Samrådsyttrande över detaljplan för del av Kummelnäsvägen i Nacka kommun Dnr KFKS 2005/402 214

Yttrande angående detaljplan för del av Kummelnäsvägen, Nacka kommun

**ANGÅENDE FÖRSLAG TILL DETALJPLAN FÖR DEL AV KUMMELNÄSVÄGEN, NACKA
KOMMUN, KFKS 2005/402**

Synpunkter på detaljplan för del av Kummelnäsvägen, Nacka kommun

Kummelnäs Nacka

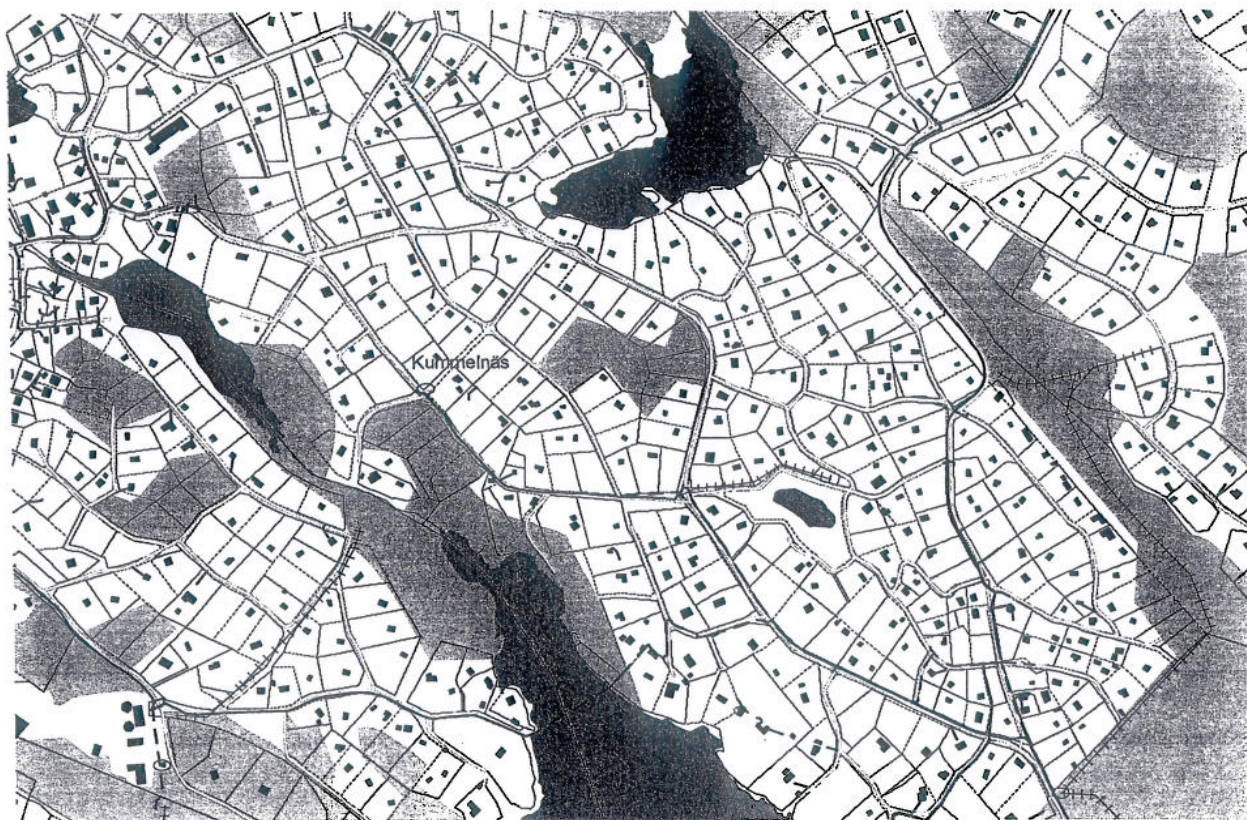
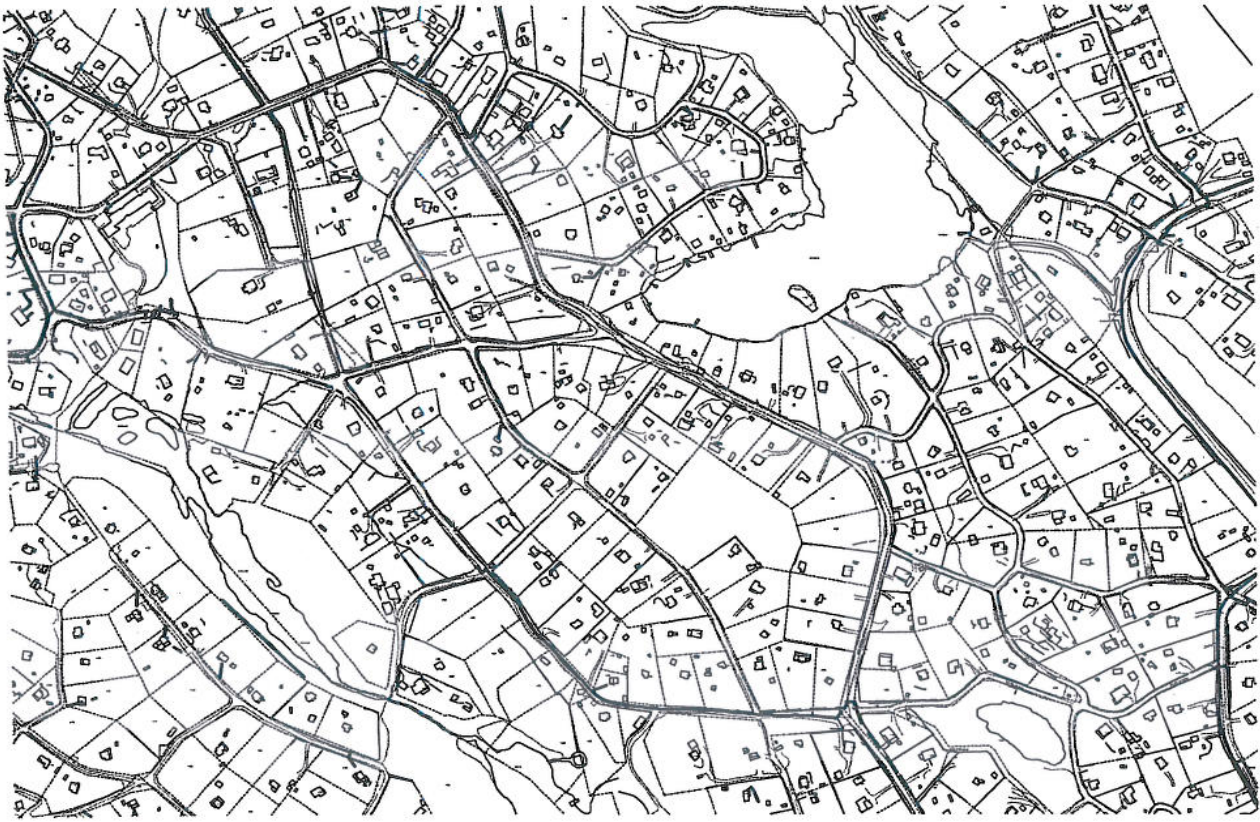
De föreslagna förändringarna inom planområdet medför konsekvenser för teleanläggningar, som måste byggas om och ev. flyttas vid genomförandet av planen.

Telia önskar sammantaget att så långt som möjligt behålla de befintliga teleanläggningarna för att i möjligaste mån undvika olägenheter och kostnader som uppkommer i samband med flytt/ombyggnad av teleanläggningar.

Telekabel se rödmarkerade heldragna och streckade linjer = Kanalisation och kablar i jord
Luftkablar och stolpar är ej redovisade på denna karta.
